**RAPPORTO SULLE ATTIVITÀ PER LA PROGETTAZIONE ED ESECUZIONE
DELLE OPERE DI COMPENSAZIONE E MITIGAZIONE FUORI RECINZIONE**

AREE A VERDE "CRITICHE"

Milano, 17 febbraio 2016

PROPOSTA DI RICOLLOCAZIONE OPERE DI COMPENSAZIONE AMBIENTALE

SCOLO
TOMBINO IDRAULICO
D=1200 IN C.A. - L=51,00m
Progr. km 0+456,33
IN10727

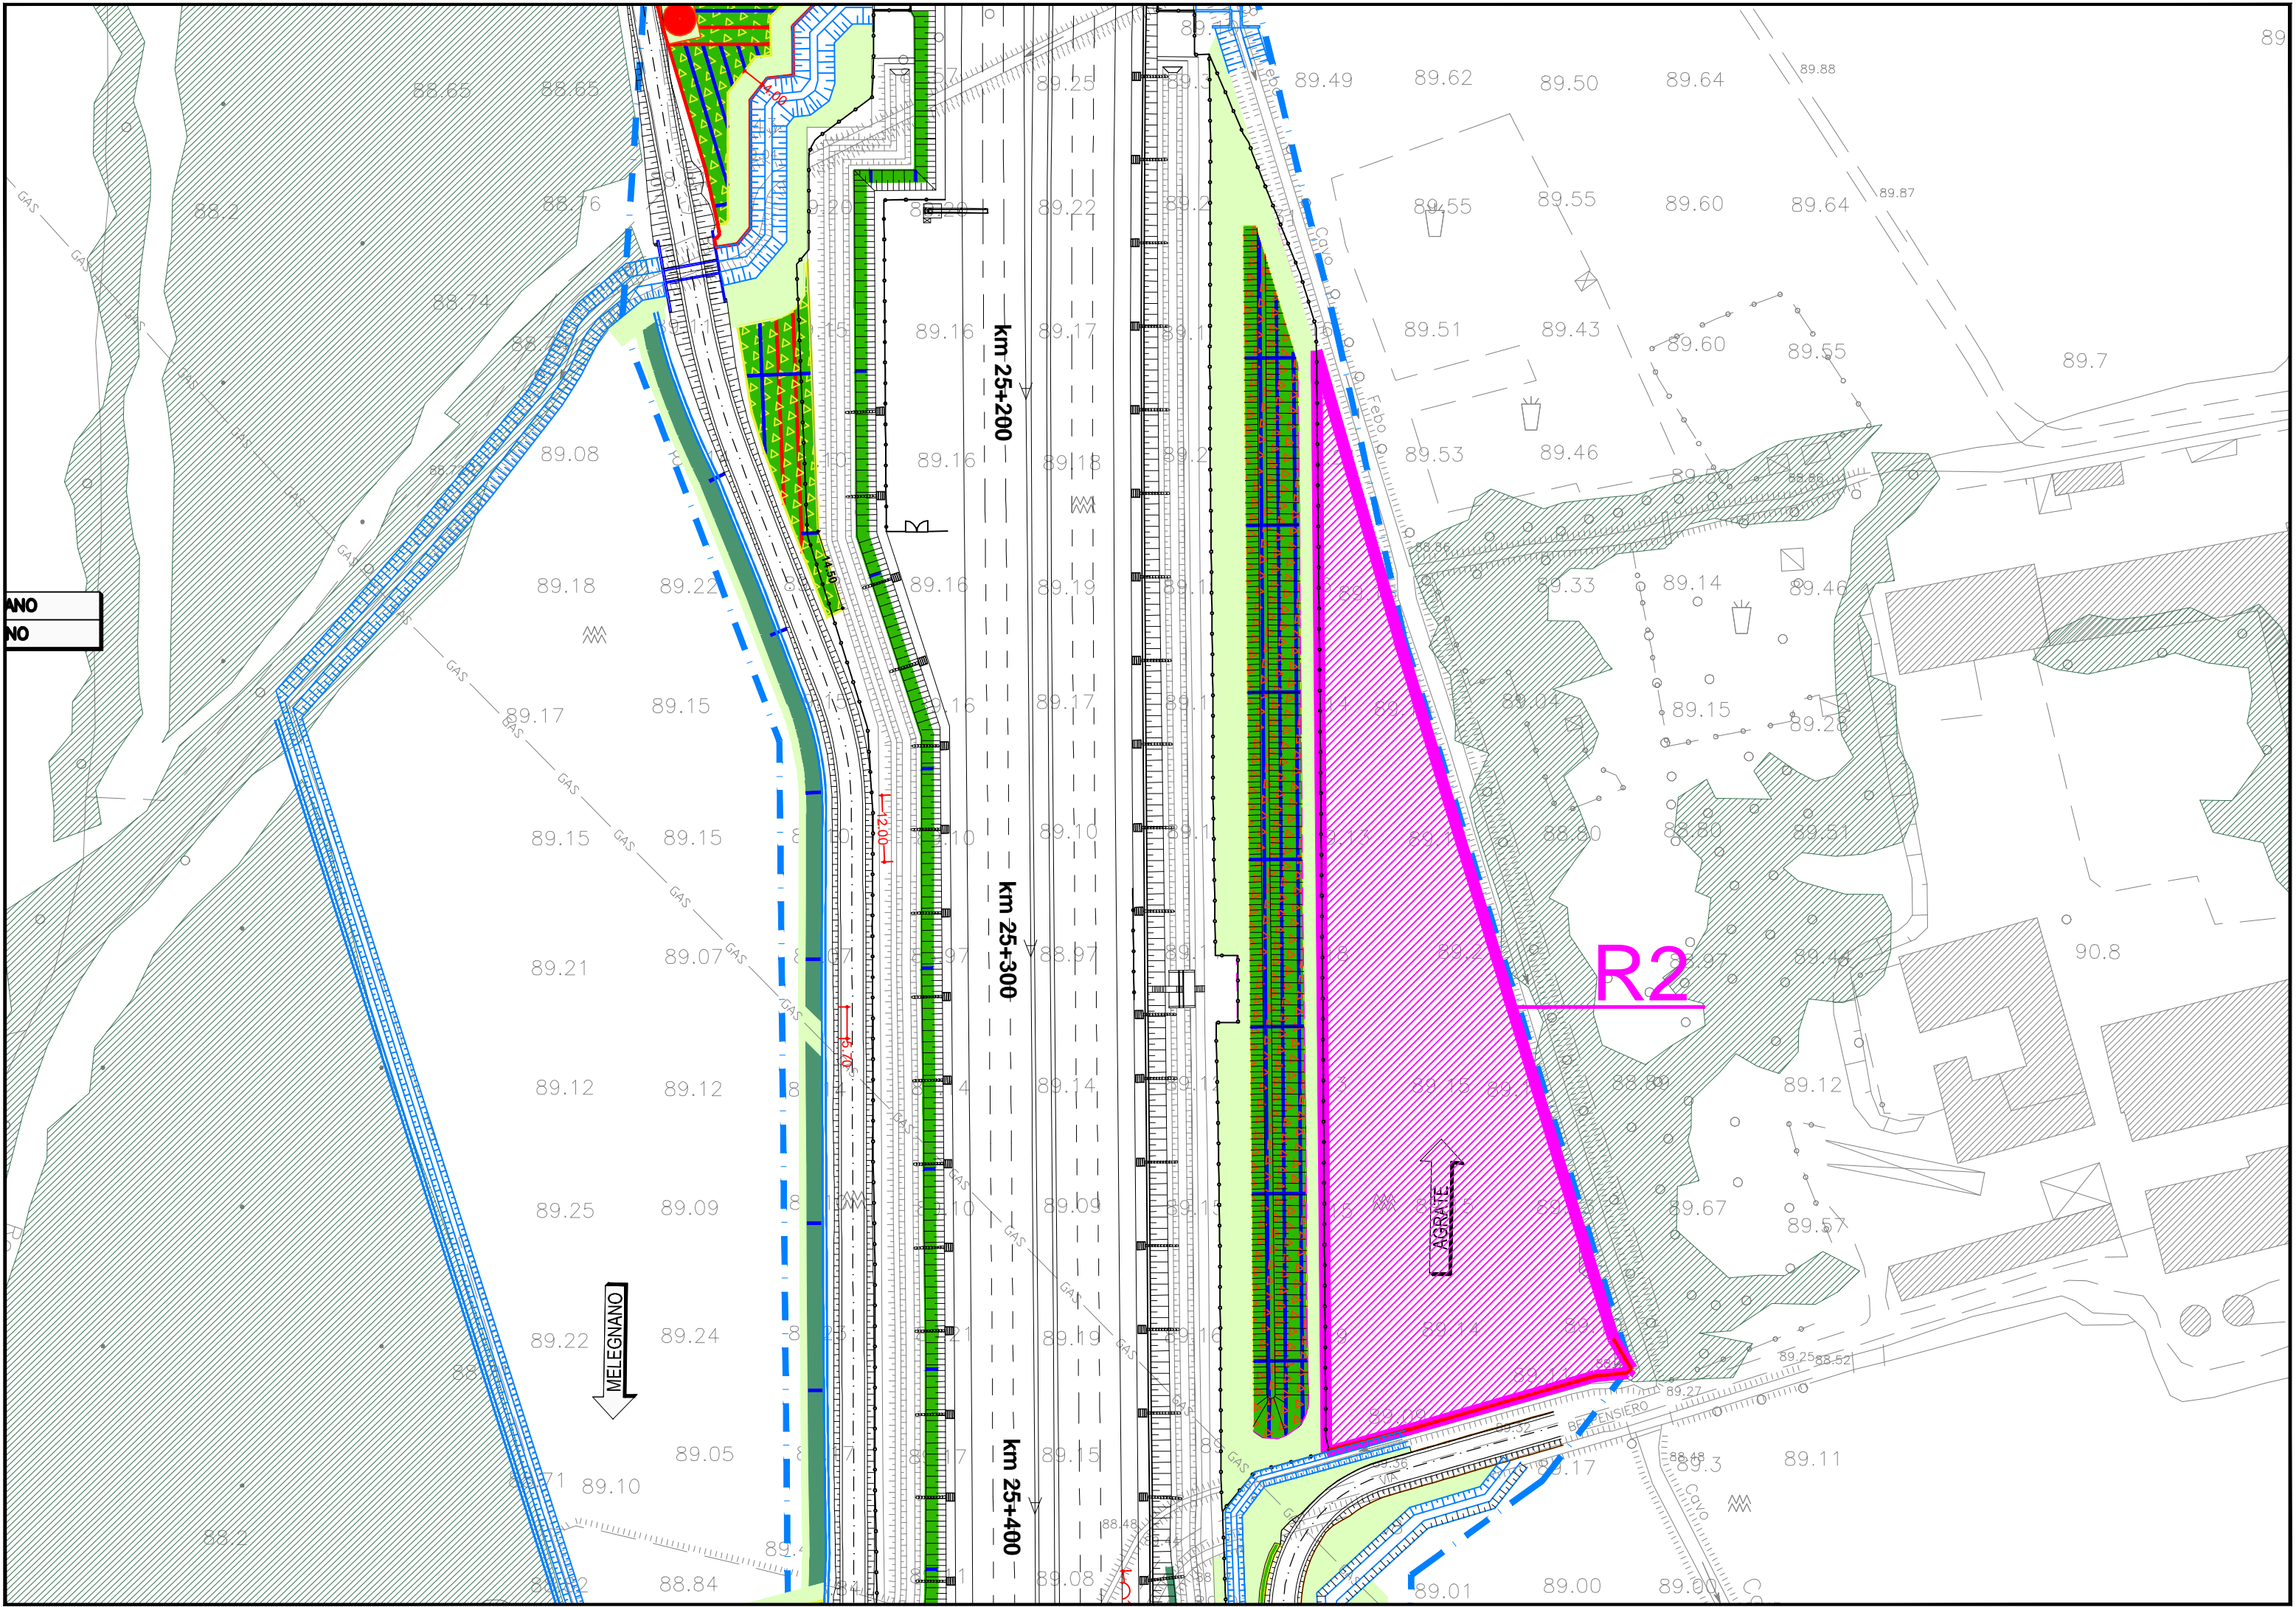
Nelle tavole allegate sono identificate con perimetro marrone e codice alfanumerico Sn le aree stralciate, per le quali si prevede lo spostamento delle opere a verde. Sono inoltre evidenziati con retino rosso e codice Rn i reliquati in cui è previsto il ricollocamento degli interventi.

Gli interventi stralciati sono stati ricollocati nei seguenti reliquati:

RELIQUATI DI MODIFICA TECNICA				
ID area	WBS		Quantità (mq)	
R01	MAY32		2900	
R02	MAY32		5622	
		TOTALE	8522
